## 改善箇所説明図

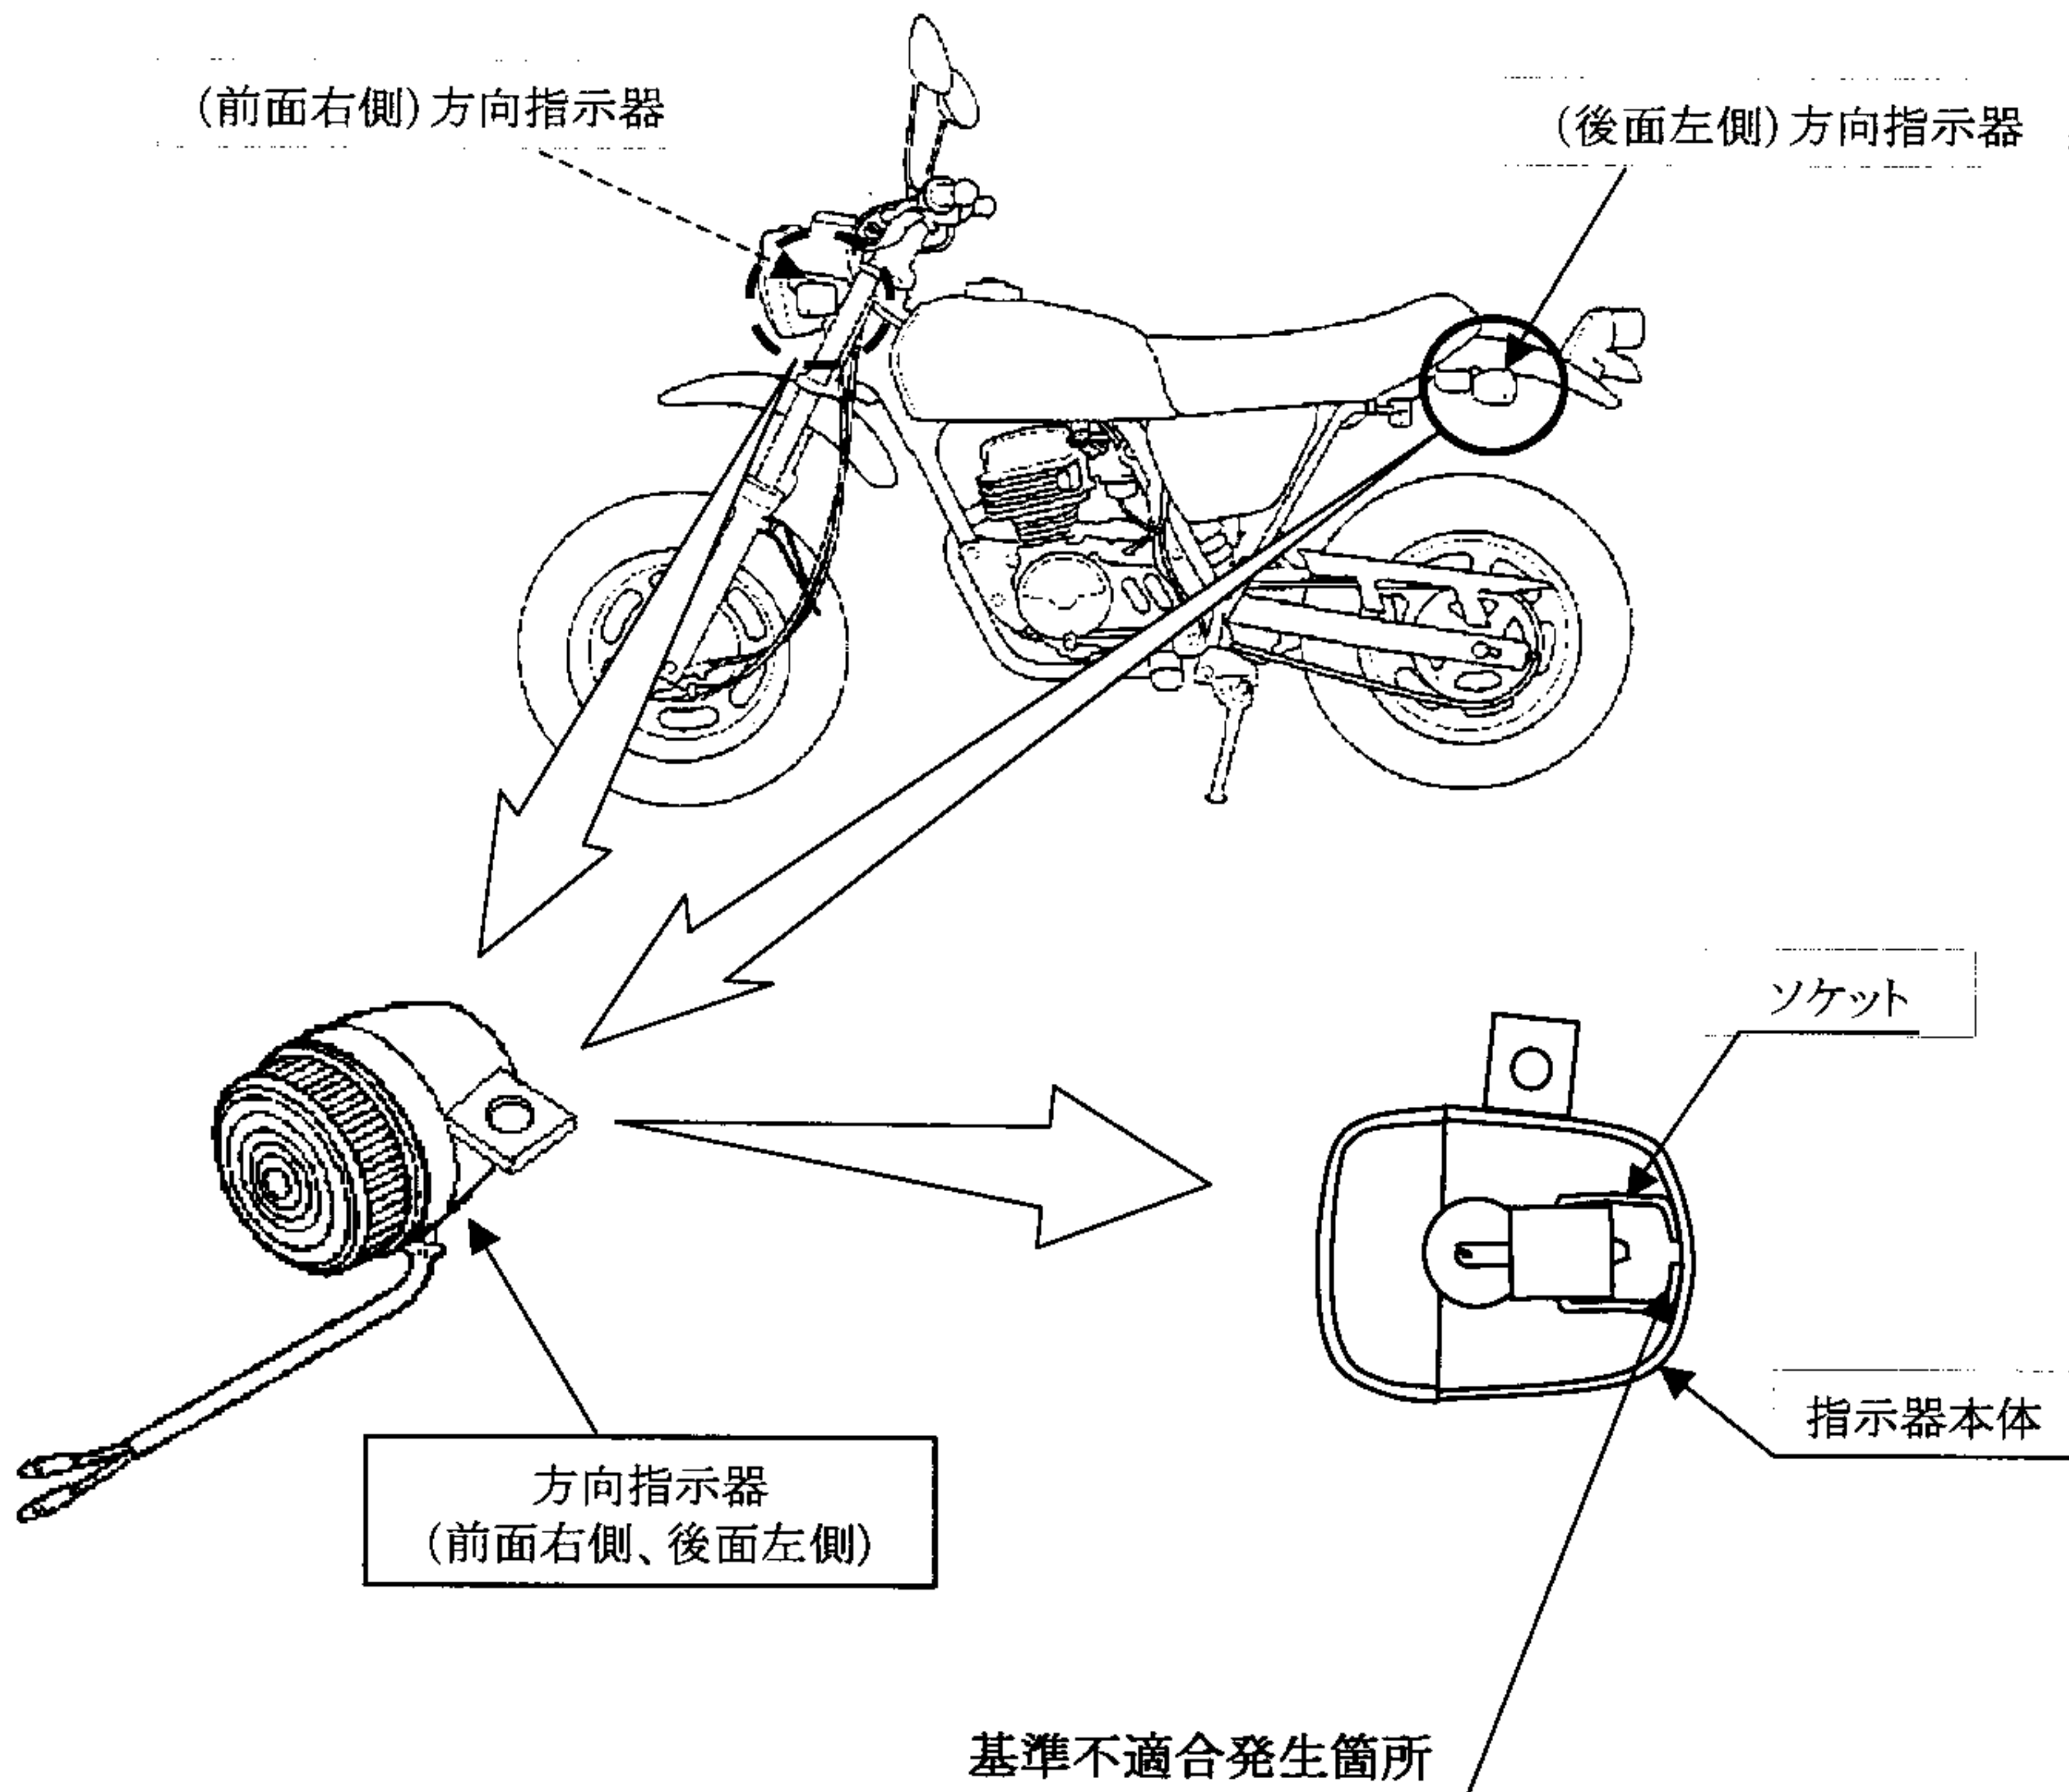
原動機付自転車の方向指示器において、方向指示器本体と電球を保持するソケットとの接合部の溶接が不適切なため、走行中の振動等により、当該接合部が剥がれて導通不良となることがあり、方向指示器が作動しなくなるおそれがある。

全車両、前面右側と後面左側の方向指示器を良品と交換する。

識別: フレームボディーヘッドパイプの車台番号付近に黄色ペイントを塗布する。
